**PROVINCIA DI PARMA**  
**COMUNE DI MONTECHIARUGOLO**

**RELAZIONE TECNICA PER MODIFICA**  
**ACCESSO CARRABILE E**  
**SPOSTAMENTO STALLI DI SOSTA**

Figura 2 - Estratto planimetria progetto esecutivo comparto C5/7 – Stato di fatto

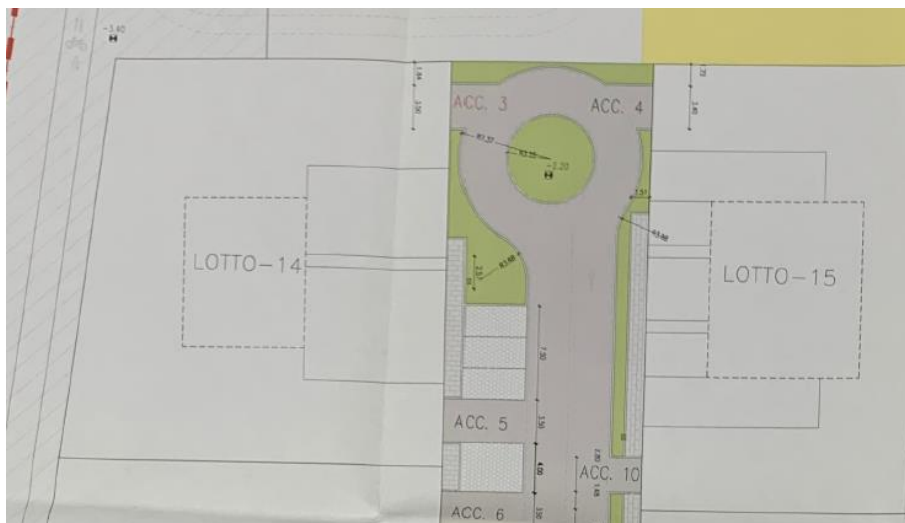
Gli **accessi carrai 3 e 5** saranno affiancati in ragione delle scelte progettuali di cui sopra; tale aspetto consentirà di ottenere una zona di manovra dei veicoli in entrata ed in uscita dalle aree di sosta maggiore, migliorando altresì la visibilità sia nelle fasi di svolta che di immissione nonché nella visione di eventuali ostacoli presenti nella corsia di marcia in caso di stalli occupati.

Gli stalli di sosta subiranno anch'essi una traslazione rigida e manterranno la dimensione di 2,50 m x 5,00 m in modo da avere un numero totale di 4 posti auto sulla pubblica via, contro i 3 esistenti.

Nell'area laterale della rotonda di svolta, dove era previsto l'accesso carraio 5, sarà pertanto rimossa la pavimentazione esistente e riportata a verde l'area con ripresa della cordolatura di delimitazione della corsia e rispettiva segnaletica orizzontale.

Infine, per garantire la sicurezza dell'accesso pedonale dell'UNITA' 1 sarà ceduta una quota di terreno del lotto per allargare il marciapiede.
